使用済燃料貯蔵槽内の燃料損傷防止（想定事故 1）

東海第二発電所東海第二発電所に係る新規制基準適合性審査の視点及び確認事項（使用済燃料貯蔵槽における燃料損傷防止対策の有効性評価：想定事故 1）

第 7.3.1-1 図 想定事故 1 の重大事故等対策の概略系統図

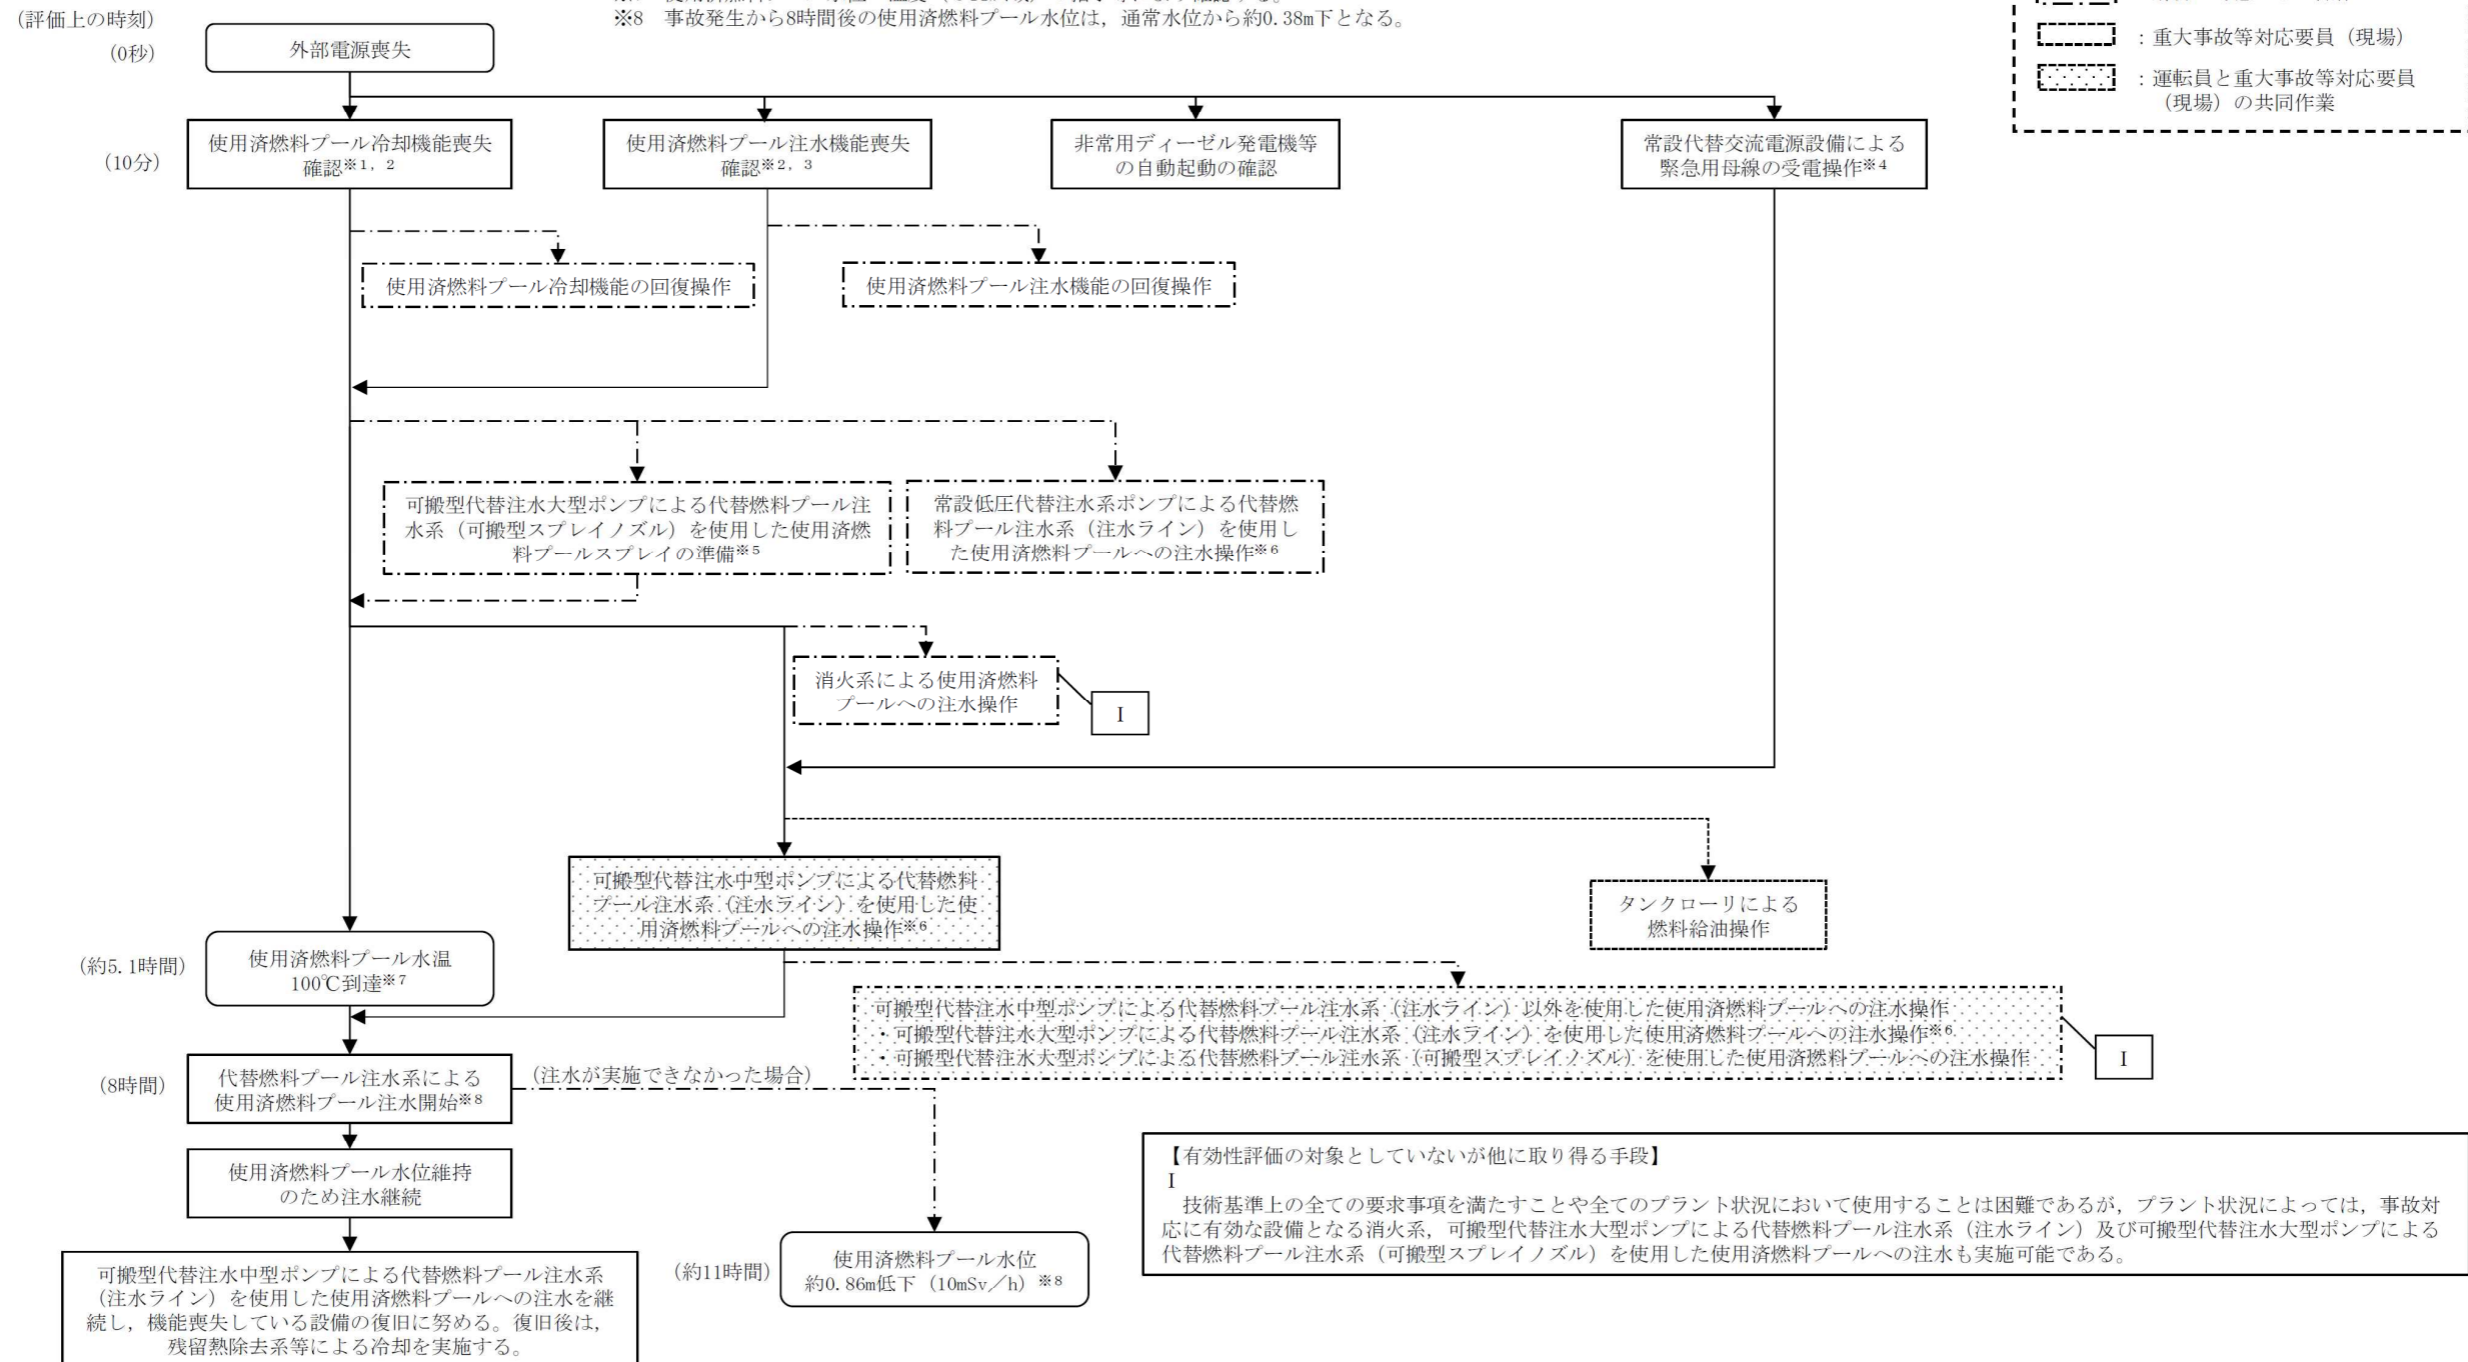
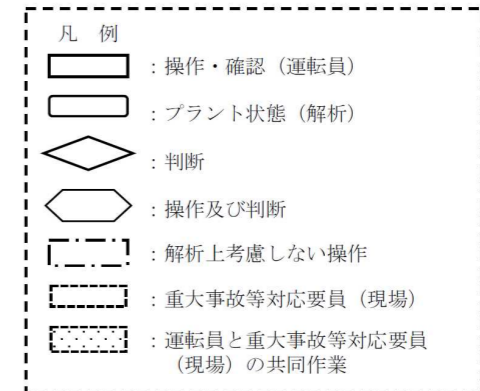
<p>(vii) 上記の対策も含めて想定事故 1 における手順及びその着手の判断基準が「重大事故の発生及び拡大の防止に必要な措置を実施するために必要な技術的能力」と整合していることを確認する。</p>	<p>(vii) 上記(vi)で確認したとおり、本事故シーケンスグループにおける手順及びその着手の判断基準は、追補 1「重大事故の発生及び拡大の防止に必要な措置を実施するために必要な技術的能力」の内容と整合が図られていることを確認した。また、その手順を踏まえて、使用する重大事故等対処設備（常設、可搬、計装）については、対策に必要な常設設備、可搬設備及びこれらに関連する計装設備が記載されている「第 7.3.1-1 表 想定事故 1 における重大事故等対策について」で明確にされていることを確認した。</p>
<p>（設置許可基準規則第 37 条 解釈）</p> <p>第37条（重大事故等の拡大の防止等） （炉心の著しい損傷の防止） 1-4 上記1-2(a)の「十分な対策が計画されており」とは、国内外の先進的な対策と同等のものが講じられていることをいう。</p> <p>2) 対策について、国内外の先進的な対策と同等なものであるか。</p>	<p>※ 「使用済燃料貯蔵槽における燃料損傷防止対策の有効性評価」では要求されていない。</p>
<p>3) 対策の概略系統図は整理されているか。</p> <p>(i) 対策の概略系統図において、対策に関係する主要機器・配管・弁が明示されているか確認する。</p> <p>記載要領（例）</p> <ul style="list-style-type: none"> ・ 有効性評価で期待する系統や設備等は太字で記載。 <p>設計基準事故対処設備から追加した設備や機器は点線囲みで記載。なお、技</p>	<p>3) (i) 使用済燃料プールへの注水に関連する設備として、可搬型代替注水中型ポンプ、西側淡水貯水設備、ホース、配管、弁等が概略系統図に示されていることを確認した。</p>

審査の視点及び確認事項	確認結果（東海第二）
<p>術的能力や設備側で確認できれば、有効性評価の概略系統図で点線囲みされていなくてもよい。</p>	
<p>4) 対応手順の概要は整理されているか。</p> <p>(i) 対応手順の概要のフローチャートで、想定される事象進展や判断基準等との関係も含め、明確にされていることを確認する。</p> <p>① 対応手順の概要フロー等において、運転員等が判断に迷わないように、その手順着手の判断基準が明確にされていることを確認。</p> <p>記載要領（例）</p> <ul style="list-style-type: none"> 事故シーケンスの対応手順の概要（フロー）について、実際の手順上の設定と解析上の設定がわかるように記載。 <p>評価上、期待するもののみならず、回復操作や期待しない操作等についても網羅的に記載。この際、回復操作や期待しない操作等については、評価上は考慮しないことが明確であるように記載。</p>	<p>4) (i) 対応手順の概要フローについて、以下のとおり確認した。</p> <p>① 「第 7.3.1-2 図 想定事故 1 の対応手順の概要」において、想定される事象進展が明確にされるとともに事象進展に沿った判断項目、操作確認項目等が示されていること、解析上は期待しない操作も含めて対応手順の概要が整理されていることを確認した。</p>
<p>(ii) 事象進展の判断基準・確認項目等が明確に示されていることを確認する。</p> <p>① 対策については、有効性評価上期待している対策だけでなく、「重大事故等防止技術的能力基準説明資料」との整合を踏まえ、自主対策設備による手順も含めて実施する対策を網羅的に含めていることを確認。</p>	<p>(ii) 事象進展の判断基準等（手順着手の判断基準、有効性評価上期待しないもの含む）について、以下のとおり「第 7.3.1-2 図 想定事故 1 の対応手順の概要」、「7.3.1.1(3)燃料損傷防止対策」において明確にされていることを確認した。</p> <p>① 「想定事故 1」に係る判断基準・確認項目等</p> <p><u>使用済燃料プール冷却機能の喪失</u>：中央制御室にて使用済燃料プール水位・温度（SA 広域）、機器ランプ表示、機器故障警報、系統流量指示等にて、崩壊熱除去機能喪失を確認。</p> <p><u>使用済燃料プール注水機能の喪失</u>：中央制御室にて使用済燃料プール水位・温度（SA 広域）、機器ランプ表示、機器故障警報、系統流量指示等にて、注水機能の喪失確認（機器作動状況、系統圧力による確認）。</p>

第 7.3.2-1 図 想定事故 2 の重大事故等対策の概略系統図

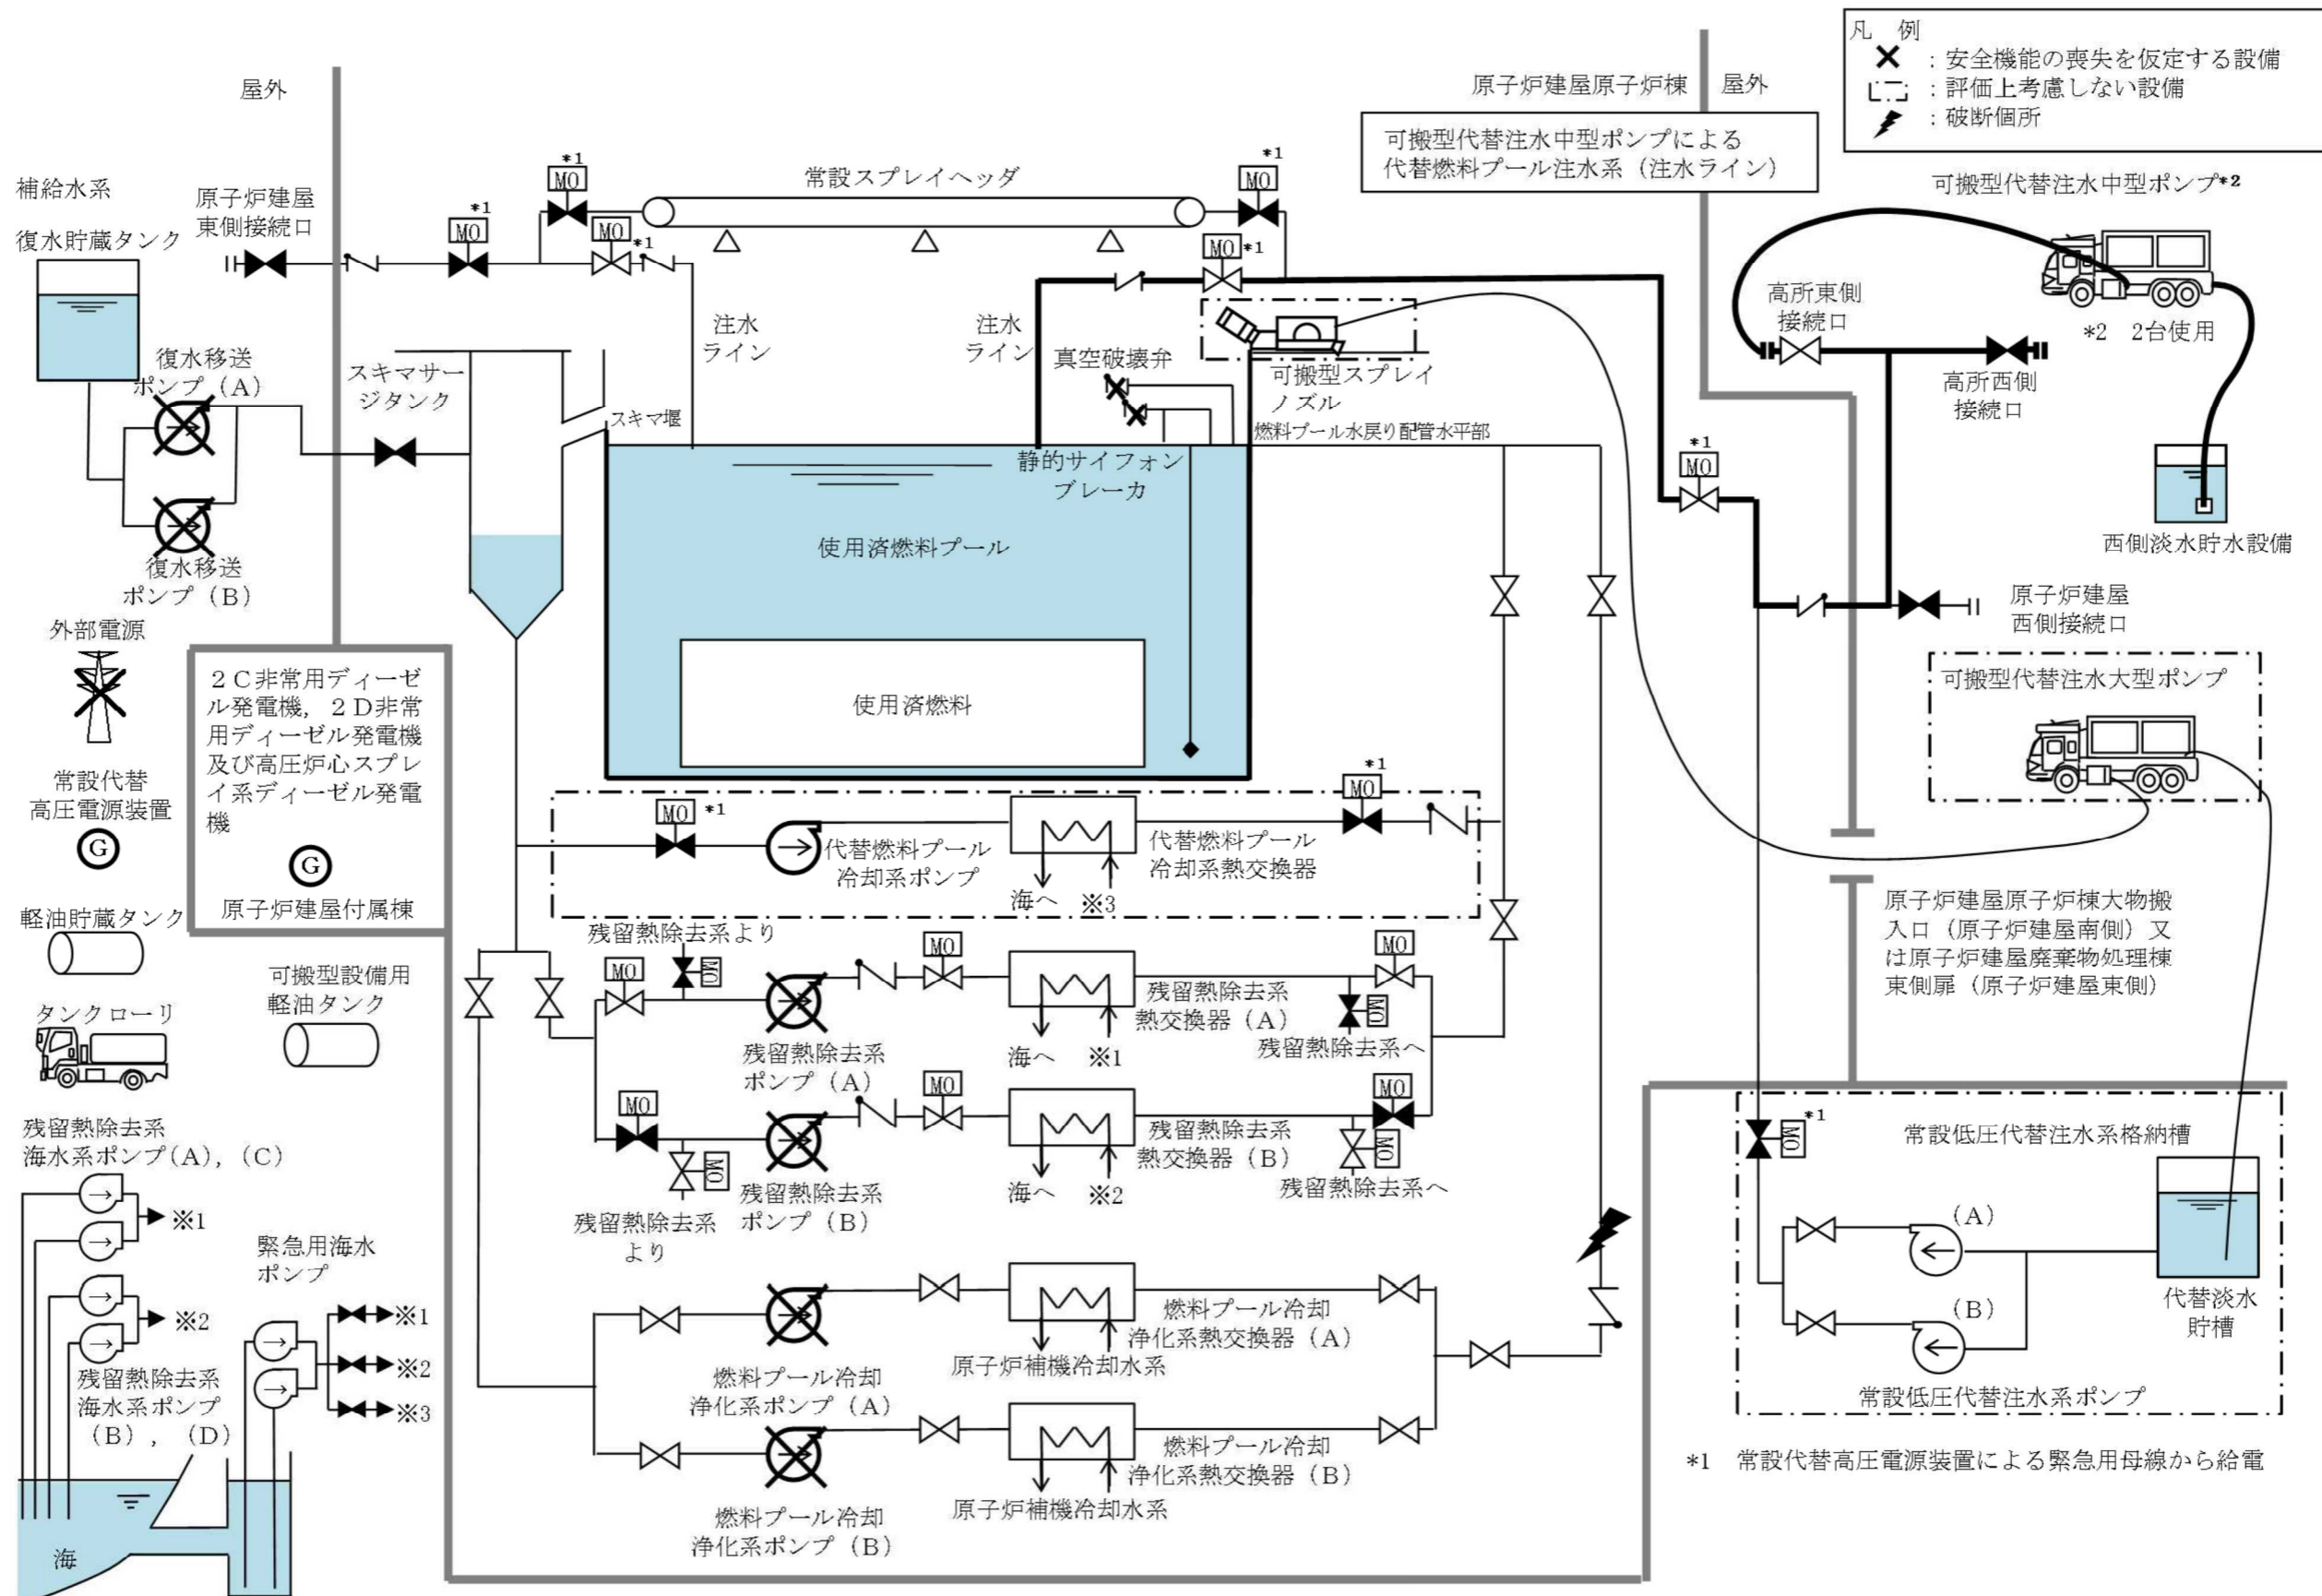
<p>(vii) 上記の対策も含めて想定事故 2 における手順及びその着手の判断基準が「重大事故の発生及び拡大の防止に必要な措置を実施するために必要な技術的能力」と整合していることを確認する。</p>	<p>(vii) 上記(vi)で確認したとおり、本事故シーケンスグループにおける手順及びその着手の判断基準は、追補 1「重大事故の発生及び拡大の防止に必要な措置を実施するために必要な技術的能力」の内容と整合が図られていることを確認した。また、その手順を踏まえて、使用する重大事故等対処設備（常設、可搬、計装）については、対策に必要な常設設備、可搬設備及びこれらに関連する計装設備が記載されている「第 7.3.2-1 表 想定事故 2 における重大事故等対策について」で明確にされていることを確認した。</p>
<p>（設置許可基準規則第 37 条 解釈）</p> <p>第37条（重大事故等の拡大の防止等） （炉心の著しい損傷の防止）</p> <p>1-4 上記1-2(a)の「十分な対策が計画されており」とは、国内外の先進的な対策と同等のものが講じられていることをいう。</p> <p>2) 対策について、国内外の先進的な対策と同等なものであるか。</p>	<p>※ 「使用済燃料貯蔵槽における燃料損傷防止対策の有効性評価」では要求されていない。</p>
<p>3) 対策の概略系統図は整理されているか。</p> <p>(i) 対策の概略系統図において、対策に関係する主要機器・配管・弁が明示されているか確認する。</p> <p>記載要領（例）</p> <ul style="list-style-type: none"> ・ 有効性評価で期待する系統や設備等は太字で記載。 ・ 設計基準事故対処設備から追加した設備や機器は点線囲みで記載。な 	<p>3) (i) 使用済燃料プールからの水の漏えいの停止に関連する設備として、漏えい停止に用いる静的サイフォンブレーカが概略系統図に示されていることを確認した。また、使用済燃料プールへの注水に関連する設備として、可搬型代替注水中型ポンプ、西側淡水貯水設備、ホース、配管、弁等がこれらを接続する配管や弁が概略系統図に示されていることを確認した。</p>

審査の視点及び確認事項	確認結果（東海第二）
<p>お、技術的能力や設備側で確認できれば、有効性評価の概略系統図で点線囲みされていなくてもよい。</p>	
<p>4) 対応手順の概要は整理されているか。</p> <p>(i) 対応手順の概要のフローチャートで、想定される事象進展や判断基準等との関係も含め、明確にされていることを確認する。</p> <p>① 対応手順の概要フロー等において、運転員等が判断に迷わないように、その手順着手の判断基準が明確にされていることを確認。</p> <p>記載要領（例）</p> <ul style="list-style-type: none"> 事故シーケンスの対応手順の概要（フロー）について、実際の手順上の設定と解析上の設定がわかるように記載。 <p>評価上、期待するもののみならず、回復操作や期待しない操作等についても網羅的に記載。この際、回復操作や期待しない操作等については、評価上は考慮しないことが明確であるように記載。</p> <p>(ii) 事象進展の判断基準・確認項目等が明確に示されていることを確認する。</p> <p>① 対策については、有効性評価上期待している対策だけでなく、「重大事故等防止技術的能力基準説明資料」との整合を踏まえ、自主対策設備による手順も含めて実施する対策を網羅的に含めていることを確認。</p>	<p>4) (i) 対応手順の概要フローについて、以下のとおり確認した。</p> <p>① 「第 7.3.2-2 図 想定事故 2 の対応手順の概要」において、想定される事象進展が明確にされるとともに事象進展に沿った判断項目、操作確認項目等が示されていること、解析上は期待しない操作も含めて対応手順の概要が整理されていることを確認した。</p> <p>(ii) 事象進展の判断基準等（手順着手の判断基準、有効性評価上期待しないもの含む）について、以下のとおり「第 7.3.2-2 図 「想定事故 2」の対応手順の概要」、「7.3.2.1(3) 燃料損傷防止対策」において明確にされていることを確認した。</p> <p>① 「想定事故 2」に係る判断基準・確認項目等</p> <p><u>使用済燃料プール水位低下</u>：使用済燃料プール水位・温度（SA 広域）、燃料プール水位低警報により使用済燃料プール水位低下を確認。</p> <p><u>サイフォン現象による漏えい</u>：スキマサージタンクの水位低下又は使用済燃料プールの水位低下に伴い発生する警報により、サイフォン現象により使用済燃料プール水が漏えいしていると判断。</p> <p><u>使用済燃料プール注水機能喪失</u>：中央制御室にて使用済燃料プール水位・温度（SA 広域）、機器ランプ表示、機器故障警報、系統流量指示等にて、注水機能喪失を確認。</p> <p><u>使用済燃料プール冷却機能喪失</u>：注水機能喪失により、残留熱除去系ポンプが起動しないことを確認することから、残留熱除去系を用いた冷却機能喪失を確認。</p>
